ÚZEMNÍ PLÁN MĚSTA BRNA

Textová část Odůvodnění

Kapitola 18 Rozhodnutí o námitkách (včetně odůvodnění)

Svazek Nb15 *(bez osobních údajů)*

Námítka číslo 1 (zákres)

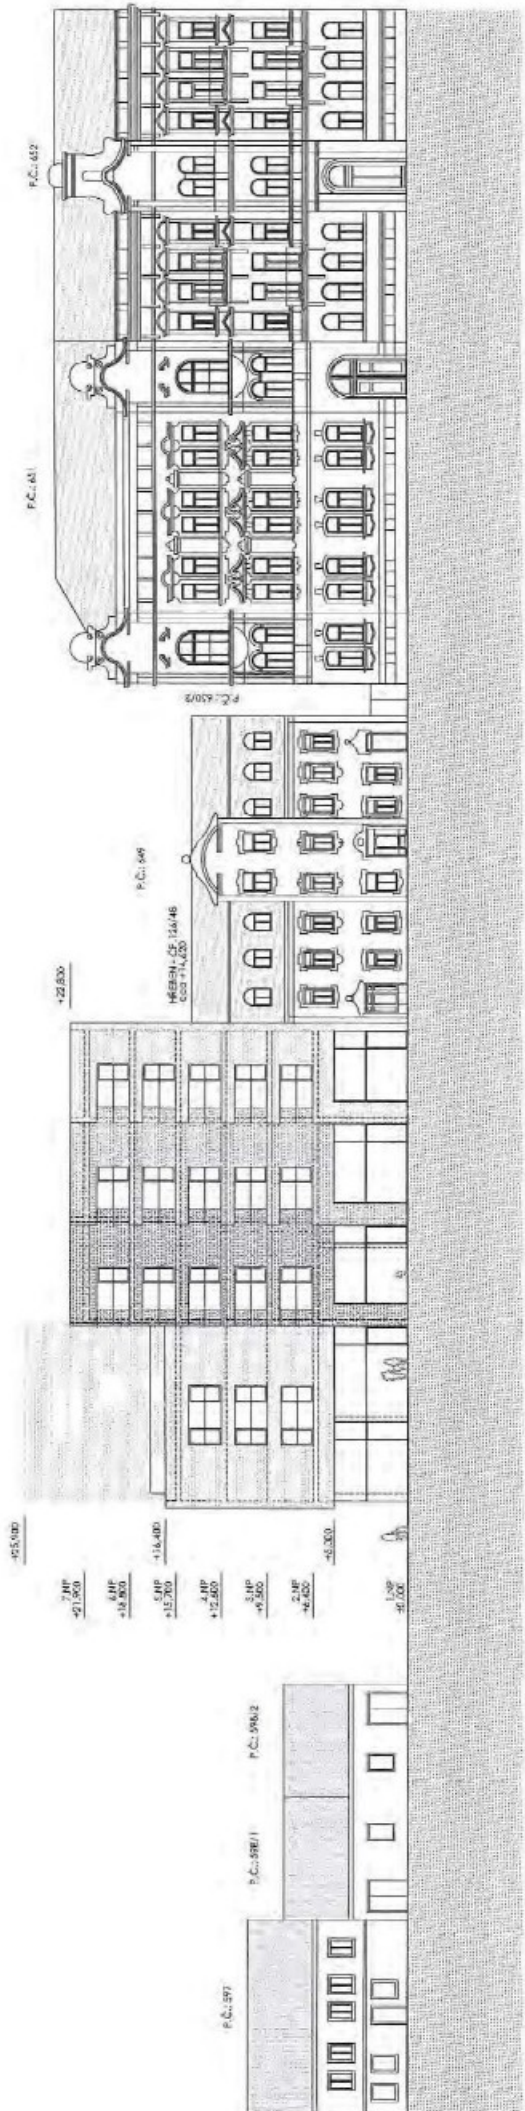
V návrhu nového územního plánu je nekonceptně vymezena plocha označená C/k3. Žádáme o posunutí hranice územní C/k3 na úkor území označené v návrhu B/r2. K omezení využití pozemků přístupných z ulice Hlinky není relevantní důvod. Dopravní obslužnost v místě je výborná, kapacita veškerých inženýrských sítí je dostatečná. K omezení využití, oproti jiné části stejné ulice není důvod.

V návrhu územního plánu je chybně označena plocha C/k3. Označení plochy, které odpovídá stávající zástavbě i nově vydaným územním rozhodnutím je C/k4. Žádáme o opravu označení na C/k4. 1) Stavební úřad Městská část Brno střed vydal naší společnosti územní rozhodnutí č. 437 (s nabytím právní moci 3.1. 2020), které na tomto území povoluje polyfunkční dům o výšce 22,8 metrů z ulice Hlinky. 2) Většina v okolí stojících domů přesahuje svou výškou v návrhu územního plánu maximální dovolenou výšku 16 metrů. Přikládáme pohled na část ulice z naší dokumentace pro UR s vyznačením výšky okolních domů. 3) Plocha na druhé straně stejné ulice je označena v návrhu B/v4. Územní plán tedy v tomto místě výšku domů do 22 metrů povoluje.

Námítka číslo 1 (zákres)

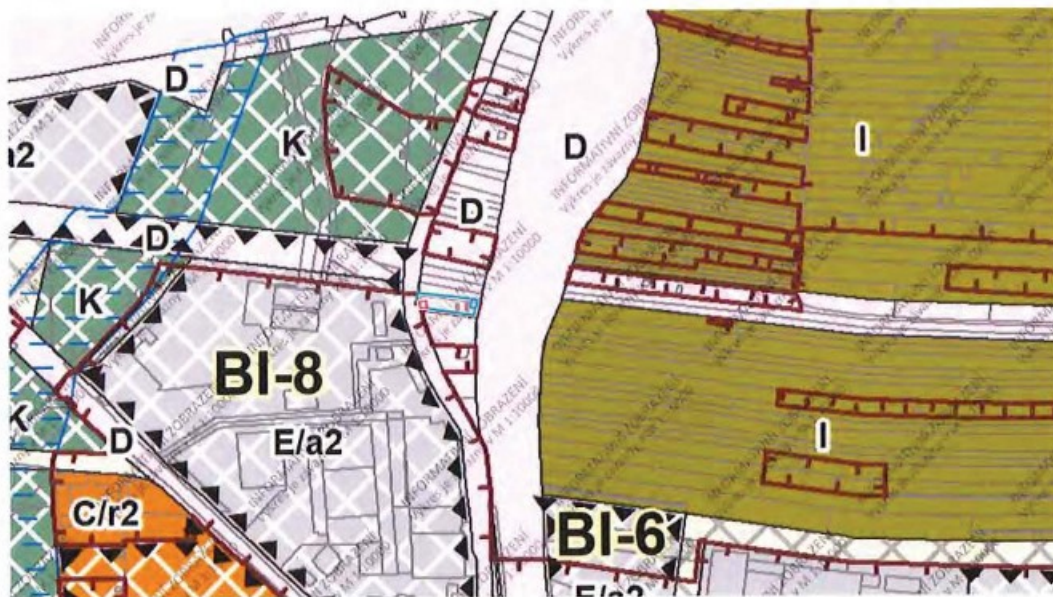
Brněnské Ivanovice parcel [redacted] okr. Brno město. Nesouhlasím se změnou na D na mém pozemku a přilehlých pozemcích. Jedná se o klidovou zónu pro zahrádkářství a rekreaci. Naše rodina i sousedé rádi trávíme čas v klidu a nepřáli bychom si zásadní změny v této oblasti. Lokalita se mi líbí natolik, že bych si zde chtěl postavit RD. Chtěl bych požádat o změnu na B/v2 nebo alespoň ponechání stávajícího stavu. Děkuji předem za zvážení mé námítky. [redacted]

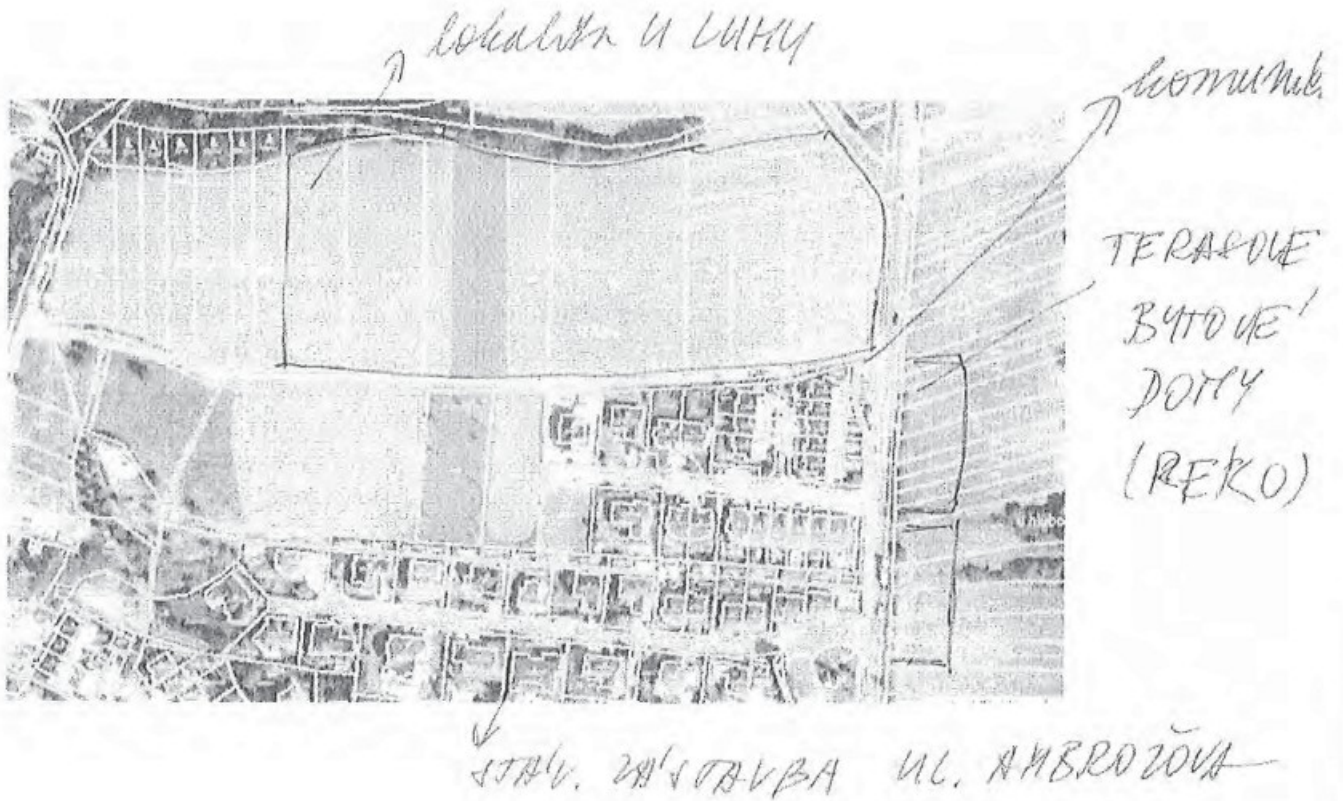
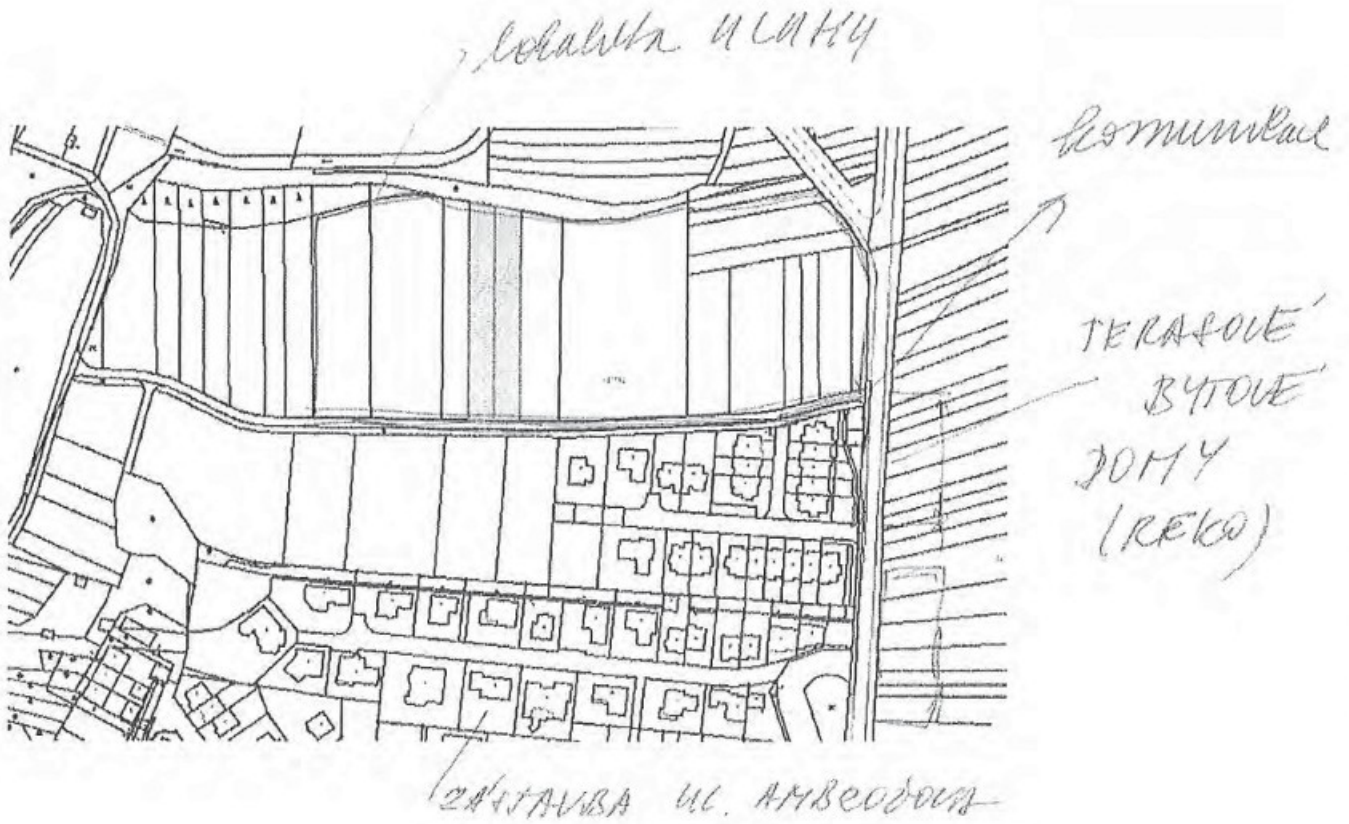
Nesouhlasím s návrhem územního plánu v té části, kde je navrženo využití pozemku parc. č. [redacted]
k.ú. Kníničky jako plocha A „plochy zemědělské“, a žádám tímto o změnu využití pozemků v této
lokalitě na B „plochy bydlení“, a to z těchto důvodů:

- již několik let má celá tato lokalita - soubor pozemků parcel od č. [redacted] (vyznačeno v přiložené mapě v příl. 1) vytvořeny předpoklady pro přirozené pokračování výstavby RD, a to s ohledem na stávající charakter území sousedící s ulicí Ambrožovou

Připomínka číslo 1 (zákres)

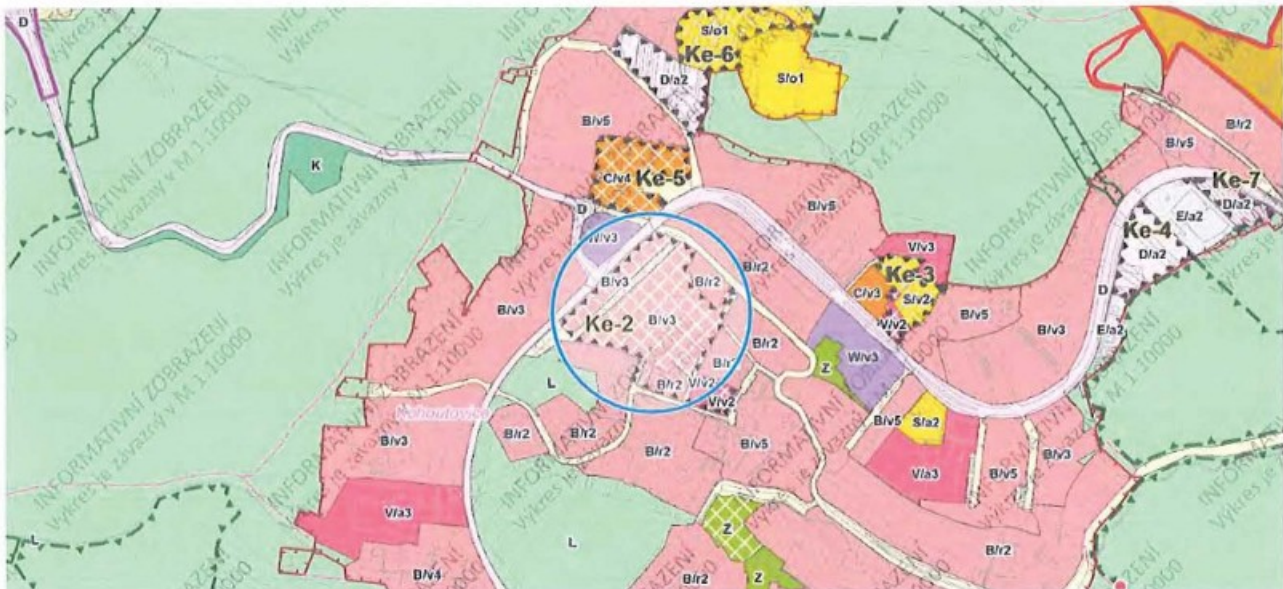
Požadujeme, aby v sektoru Ke-2 byla změněna plocha pro bydlení B/v3 na plochu smíšenou obytnou C/v3 s dopravním napojením pouze na Libušinu tř., nikoli na vysoce frekventované ulici ul. Žebětínská.

Připomínka číslo 1 (zákres)

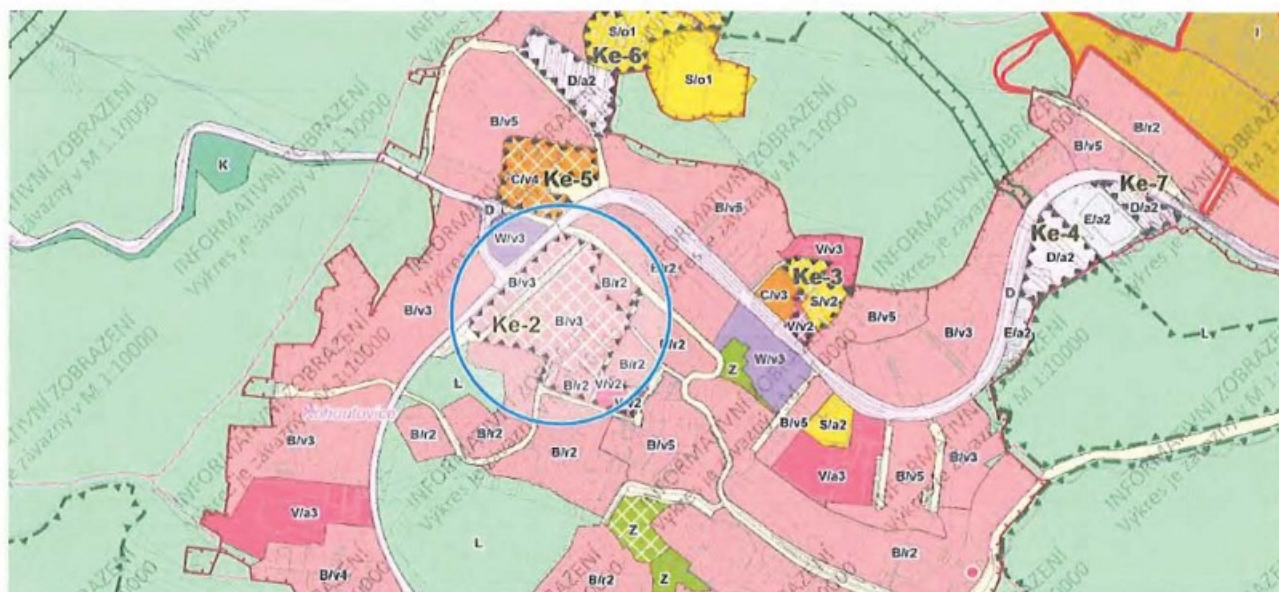
V sektoru Ke-2 žádáme změnu plochy pro bydlení B/v3 na plochu smíšenou obytnou C/v3 s dopravním napojením výhradně na Libušinu tř.

Námítka číslo 1 (zářes)

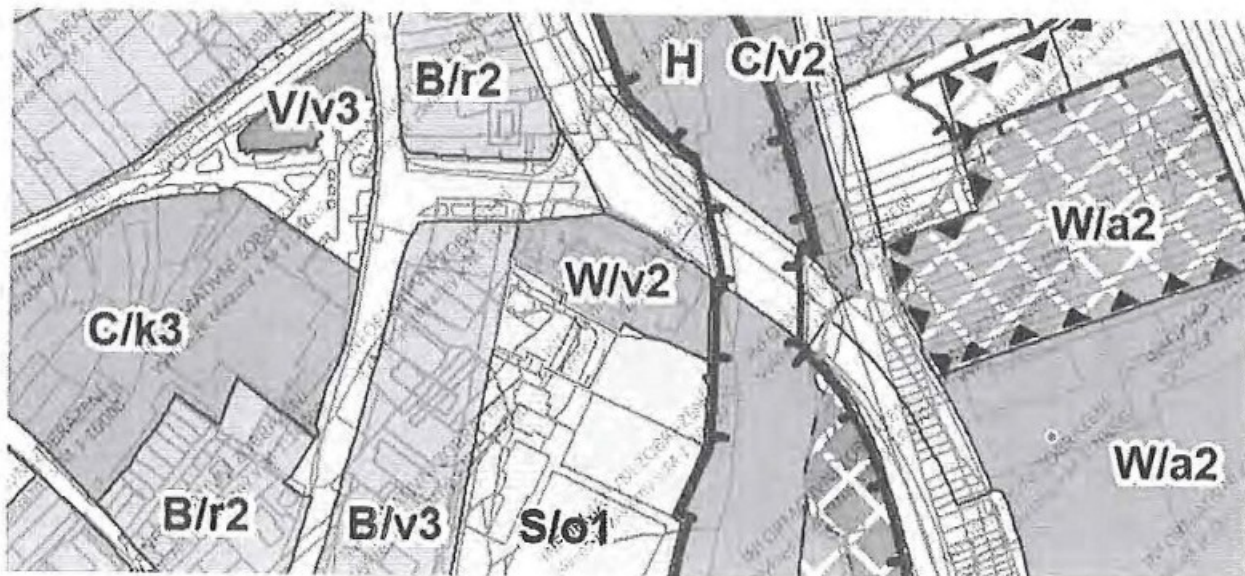
Vzhledem k současnému využití navrhuji změnit v návrhu územního plánu na uvedených plochách – dotčených pozemcích, využití pozemků z plochy S/o1 na plochu W/v2.

Námítka číslo 1 (zákres)

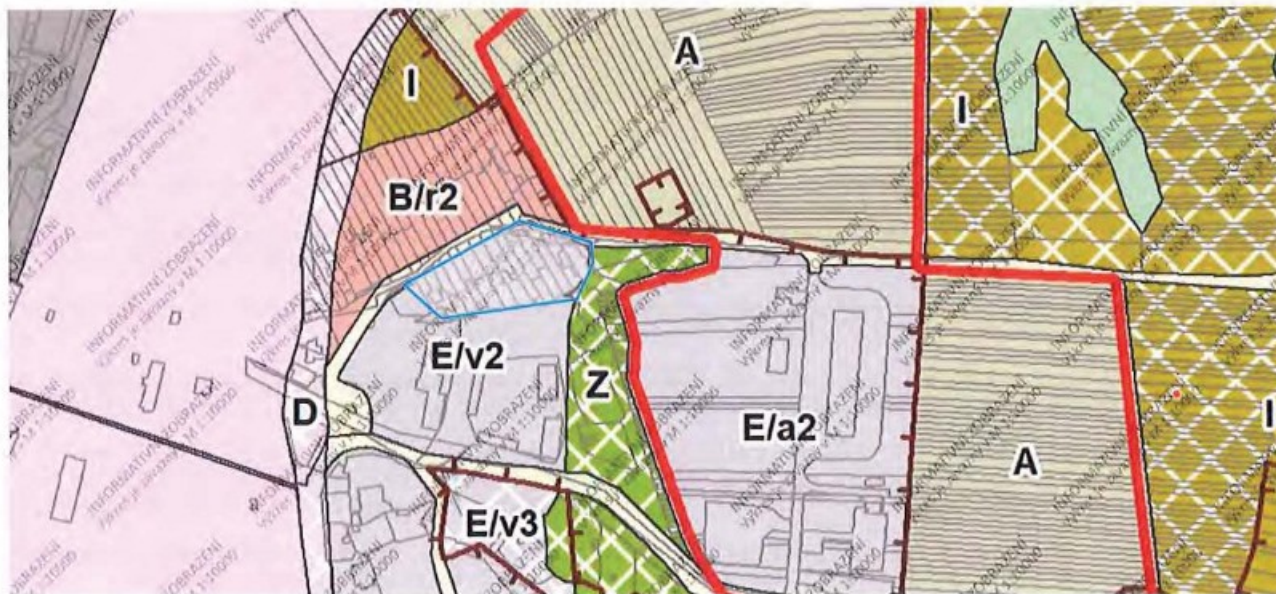
1 V novém územním plánu je na jižní straně ulice Podzimní navržena změna plochy k bydlení na plochu lehké výroby (E/v2). Jako obyvatel a vlastník nemovitosti ležící přímo v této ploše navrhouvanou změnu zásadně odmítám. Navržená změna by umožnila v těsném sousedství postavit libovolnou průmyslovou stavbu s výrobou považovanou za „lehkou“, což by s sebou neslo zvýšený hluk z výrobních prostor, zvýšení intenzity dopravy v okolí, a tedy další hluk, prašnost a exhalace. Zahrnutím rodinných domů do plochy takové průmyslové zóny by se navíc dalo hůře bránit proti překračování hluku dle normy pro bydlení. To by znamenalo snížení kvality života i snížení hodnoty mé nemovitosti. Je velmi nezvyklé, že se navrhuje možnost průmyslových staveb ve stabilizované obytné ploše – připomíná mi to balkánské územní plánování nebo nechvalně známou Posvitavkou černou zónu. Proto požaduji zachování kategorie plochy pro bydlení na jižní straně Podzimní ulice tak, jak je v současném územním plánu. 1

Námítka číslo 2 (zákres)

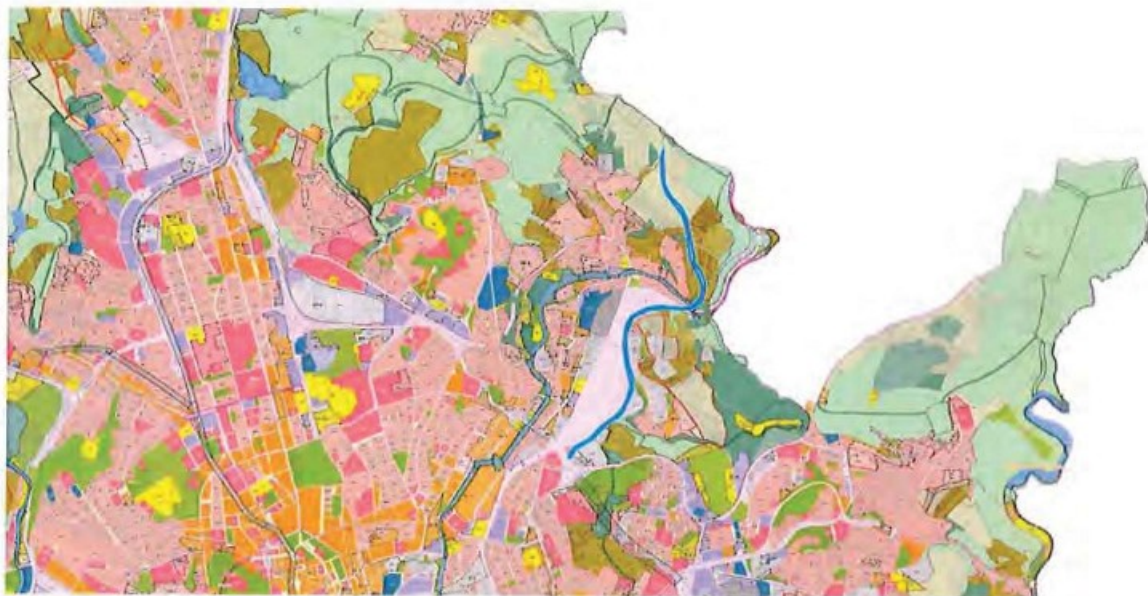
V další části je navrhovaná trasa silnice v konfliktu s veřejným zájmem ochrany přírody a krajiny – je plánována v rozšířené linii dnešní polní cesty od Podzimní ulice k železničnímu mostu přes Svitavu přes místa s výskytem ohrožených a zvláště chráněných druhů rostlin (např. dřín obecný, třešeň křovitá, pryšec mnohobarvý), narušuje ochranné pásmo PP a EVL Obřanská stráž, dále protíná EVL Moravský kras. Podle studie z předložského podzimu (kterou pořizoval Jihomoravský kraj) obchvat přes zahrady v Obřanech mohl být veden variantně tunelem, v návrhu ÚP Brna je zakreslený jen povrchově. Přitom to je kopec s výrazným stoupáním, čistě povrchové řešení by znamenalo nebezpečné stoupání nad 12 %, což je pro obchvat zcela nevhodné (např. bez zpomalení to žádný nákladní vůz nevyjede, což zdržuje dopravu). Silnice by pro snížení strmosti stoupání musela být řešena zářezem, což by trvale poškodilo krajinný ráz a narušilo hydrologický režim kopce (zaklesnutí vody pod úroveň zářezu, ztráta vody ve studních v zahradách), což je v době nastupující klimatické změny zásadní problém (jak pro zahrádkáře, tak pro volnou přírodu) a vedlo by k ekologické destabilizaci okolí, kde bydlím. Za zahradami se navíc nachází chráněné archeologické naleziště keltských kultur (pohřebiště), které by silnicí mělo být přetnuto a znehodnoceno. Některé ze zmíněných konfliktů jsou přímo zmíněny už v doprovodné textové části návrhu ÚP, přesto je silnice navrhována v takto necitlivém provedení. Proto požaduji respektování a zachování současného stavu, tedy v části plocha pro zemědělské využití, plocha pro rekreaci a plocha krajinné zeleně a vyškrtnutí navrhovaného obchvatu Maloměřic a Obřan v tomto trasování.

Námítka číslo 4 (zákres)

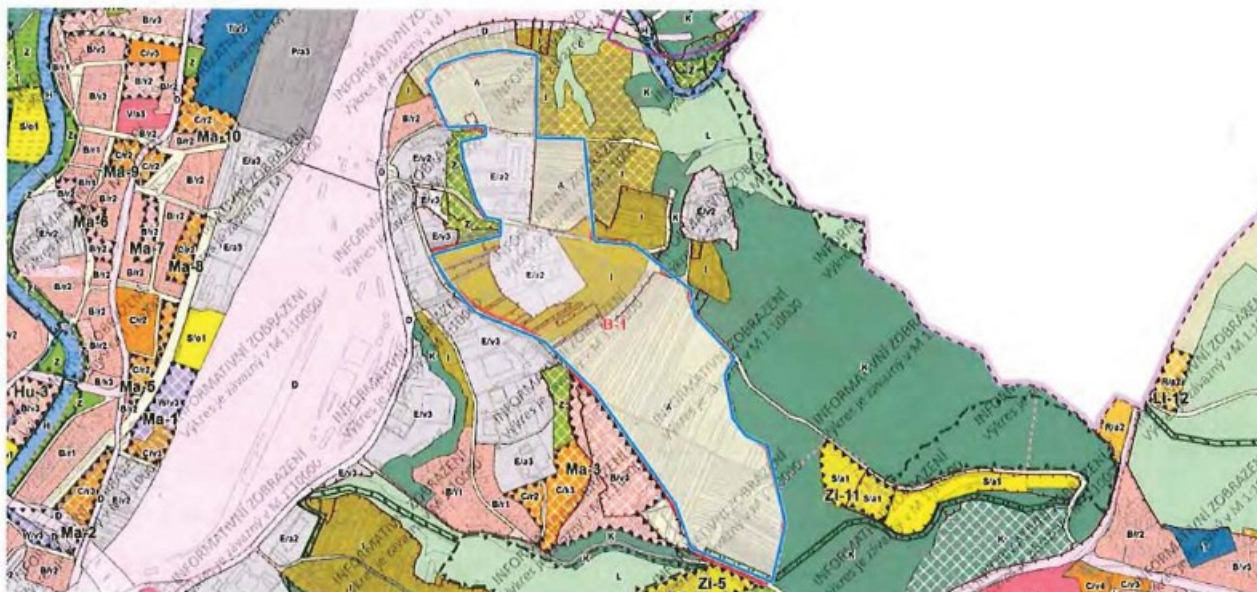
4 Nesouhlasím s rozšiřováním ploch pro bydlení v Maloměřicích na úpatí Hádů - označeno jako rozvojová plocha B-1. Jedná se o příklad suburbanizace, která jde proti deklarovanému záměru města krátkých vzdáleností. Zcela chybí kapacitní veřejná doprava, takže lze očekávat zvýšení automobilové dopravy ve sběrné komunikaci Kulkova, kde již dnes v ranních a odpoledních hodinách dochází ke vzniku kolon. Realizaci obytné zástavby by se stav nepochoybně zhoršil. Dále část návrhových ploch těsně sousedí s PP Kavky a leží v jejím ochranném pásmu a těsně sousedí s lokalitou EVL Jižní svahy Hádů patřící do soustavy Natura 2000, což je v konfliktu s veřejným zájmem ochrany přírody a krajiny. Mimo samotná chráněná území se navíc vyskytují ochrožené a zvláště chráněné druhy podle zákona 114/1992 Sb., např. dřín jarní, růže vinná a malokvětá, hojník chlumní, černucha rolní, otakárek ovocný či pestrokřídlec podražcový. Navíc zmiňovaná vazba rozvojových ploch na stavbu silnice R43 v bystrcké variantě je zcela nelogická a územně nesouvisející. Rozšiřování zástavby by negativně ovlivnilo i obyvatele dnes slepé ulice Podzimní ulice, která by mohla být s územím propojena, čímž by došlo ke zvýšení intenzity dopravy v této úzké ulici a nastal by problém s parkováním, neboť by již nebylo možné parkovat po stranách ulice jako dnes. Jako obyvatel a vlastník nemovitosti v Podzimní ulici z výše uvedených důvodů požaduji zachování stávajícího využití území v lokalitě. 4

Námítka	číslo:	1
----------------	---------------	---

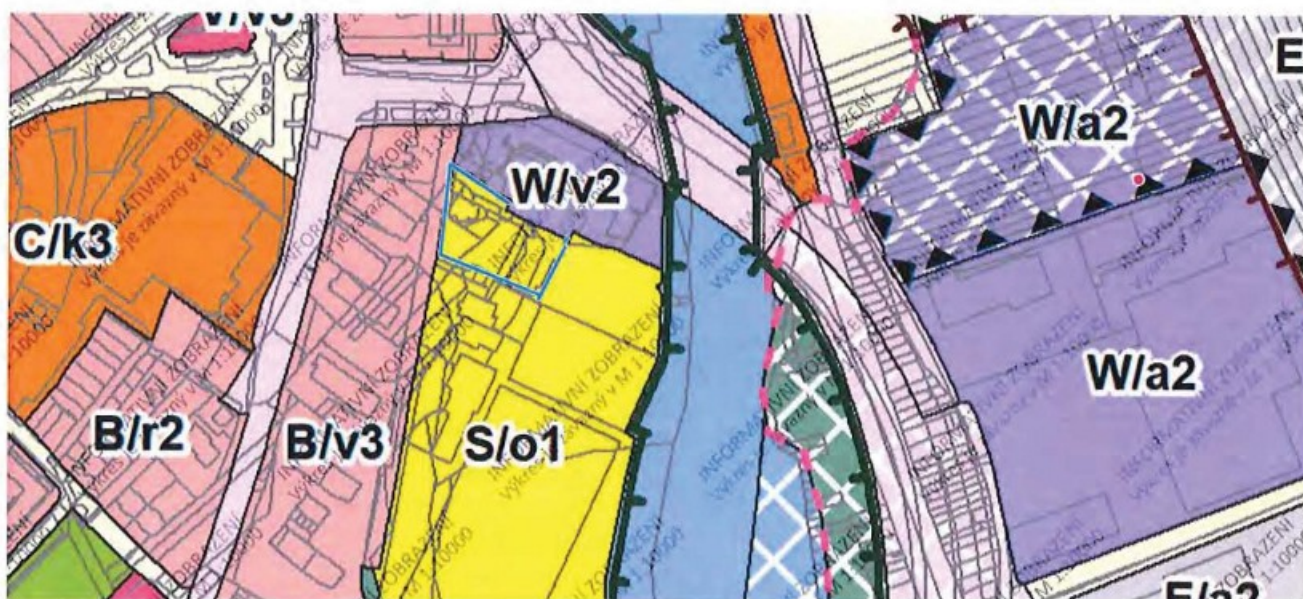
ÚPMB z roku 1994 kopíruje historickou zástavbu z roku 1969, kdy byla v akci „Z“ vystavěna občanská vybavenost, konkrétně prodejna potravin Potraviny Brno, s. p. a vinárna Ponorka pro RaJ, s. p. v KÚ Brno Bystrc na p.č. 28/1 v k.ú. Bystrc. Za občanskou vybaveností leží areál tenisových kurtů a ragbyové hřiště T. J. Lokomotiva Brno.

V roce 2016 postavila společnost OLMAN SERVICE s.r.o., IČ : 26293102, se sídlem Jakuba Obrovského 1389/1b, 635 00 Brno, na pozemcích p.č. 29/2, 31/46, 31/116 budovu č.p. 1389 - školící a relaxační centrum s občanským vybavením v přízemí objektu – lékárnou, na adrese Jakuba Obrovského 1389/1b, 635 00 Brno-Bystrc, v němž má společnost OLMAN SERVICE s.r.o. současně své sídlo a tento objekt je tedy z části i komerčně využíván.
